Lomsdal-Visten
nasjonalparkstyre

Møteinnkalling

Søknad om dispensasjon fra verneforskrift, Lomsdal-Visten nasjonalpark motorferdsel og restaurering av innmark - Storfjorden - Kjell Erik Nedgården

Søknad om dispensasjon fra verneforskrift, Lomsdal-Visten nasjonalpark fasadeendring / takoverbygg - Storfjorden - Kjell Erik Nedgården

Inntegnet kjøretrase fra naust til tunet.

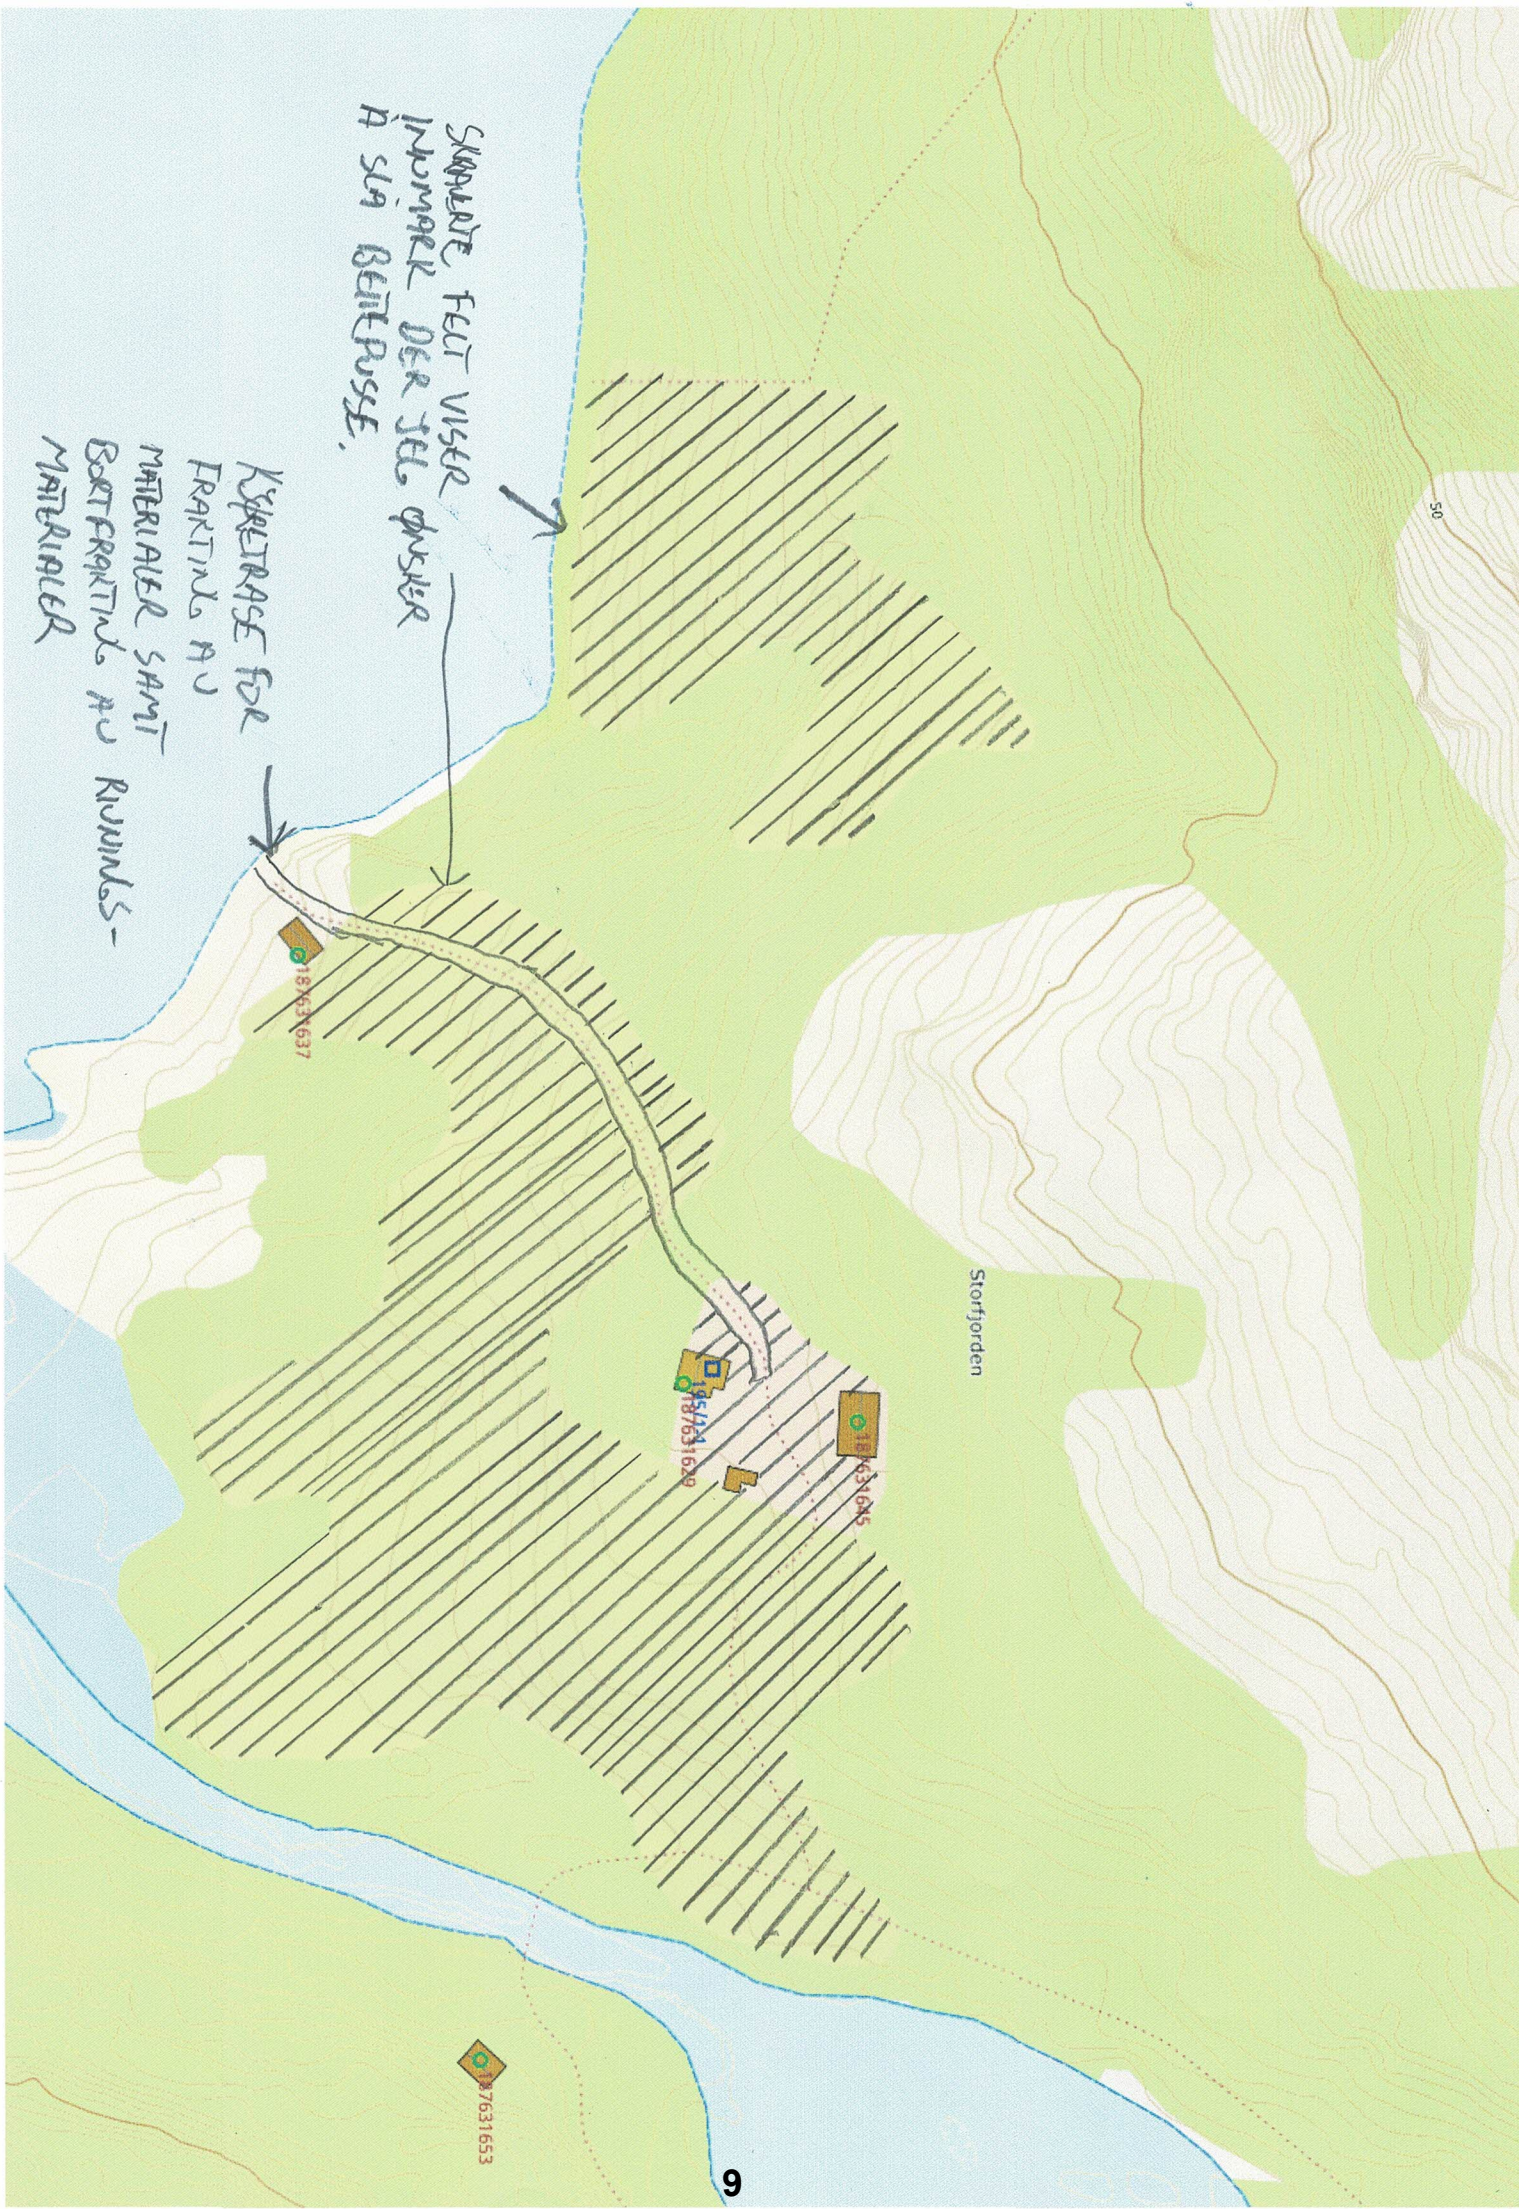
Søker har definert en trase hvor kjøringen er tenkt utført. Dette området strekker seg fra nauset og opp til gårdstunet, det er sannsynlig at dette området har blitt benyttet til transport tidligere. Ut fra ortofoto og markslagskart er området markert som innmarksbeite og tun. Deler av området har også vært behandlet med sprøytemidler for å ta vekk et område med parkslirekne (art som er svartelistet). Området fremstår som tørt uten spesielt våte partier.

Det er lagt ved kart hvor kjøretrase mellom sjø og hus er inntegnet. der tenker jeg å bruke ATV med tilhenger for frakting av materialer.

Skraverte felt viser innmark der jeg tenker å bruke ATV med beitepusser for å holde innmark ved like.

Motorisert ferdsel. Med hjemmel i naturmangfoldloven §48 gis Kjell Erik Nedgården tillatelse til å kjøre ATV med belter fra kunngjøring av vedtaket frem til 31.12.2024.

- Kjøringen foregår etter inntegnet trase i søknad.
- Det skal kjøres slik at det ikke oppstår kjøreskader og eller utvise hensyn til naturmiljøet.
- Før kjøring skal det gis beskjed til Statens naturoppsyn på telefon 95769188 (99437644 etter 1 juli 2023), SMS er tilstrekkelig.
- Denne tillatelsen medbringes under transporten.
- Alternativt kan det også brukes jernhest med samme vilkår.

- Arealet på innmarka 21,7 daa følger gårdskartet fra NIBIO og søknaden.

- Kratt og trær under 5 meter som kommer på innmarka tillates felt. Kvist tas vekk fra innmarks arealene.
- Det gis ikke tillatelse til såing eller gjødsling, annet enn hva eventuelle kommer fra beitende dyr.
- Det gis ikke tillatelse til graving eller drenering av arealene.
- På senere tidspunkt kan det bli aktuelt å utarbeide en skjøtelsesplan for arealene.
